浜岡原子力発電所 原子炉施設保安規定の変更認可について

平成 21 年 2 月 20 日

【申請の概要】

(2)3, 4号機非常用高圧母線(H)(※3)への電気回路の追加

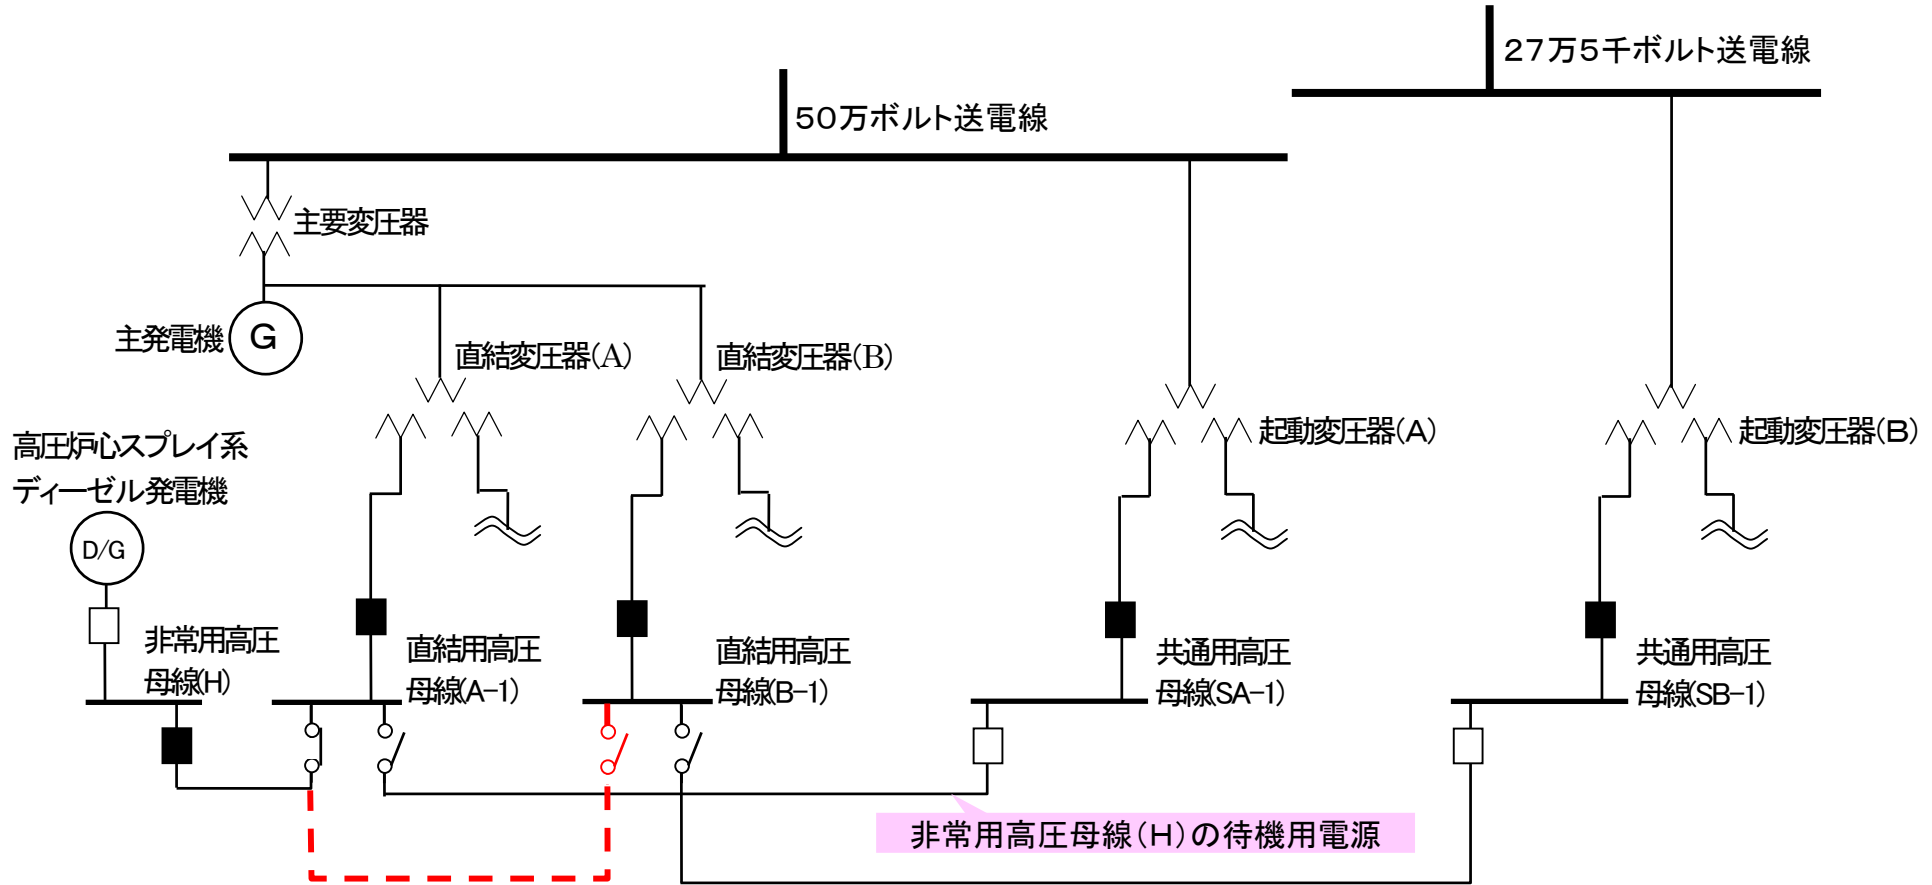
4号機次回(第11回)定期検査で非常用高圧母線(H)へ電気を供給する回路を追加(詳細は別紙参照)し、同母線の信頼性向上を図ります。なお3号機は、同様の電気回路を第15回定期検査(平成20年1月～5月)で追加しました。このため、関連する保安規定の条文を変更します。

定期検査時に共通用高圧母線(SA-1)を点検する際は、非常用高圧母線(H)の待機用電源がなくなり、直結用高圧母線(A-1)からのみ受電することとなります。このため、保安規定に基づき、非常用高圧母線(H)に接続されている高圧炉心スプレイ系ディーゼル発電機の確認運転を実施後、停電作業を開始しています。

非常用高圧母線(H)に電気回路を追加することで、共通用高圧母線(SB-1)からも電気が供給可能な状態(待機状態)となり、非常用高圧母線(H)の信頼性が向上し、保安規定に基づく高圧炉心スプレイ系ディーゼル発電機の確認運転が不要となります。

※4号機は第11回定期検査で電気回路を追加します。なお3号機は、同様の電気回路を第15回定期検査で追加しました。
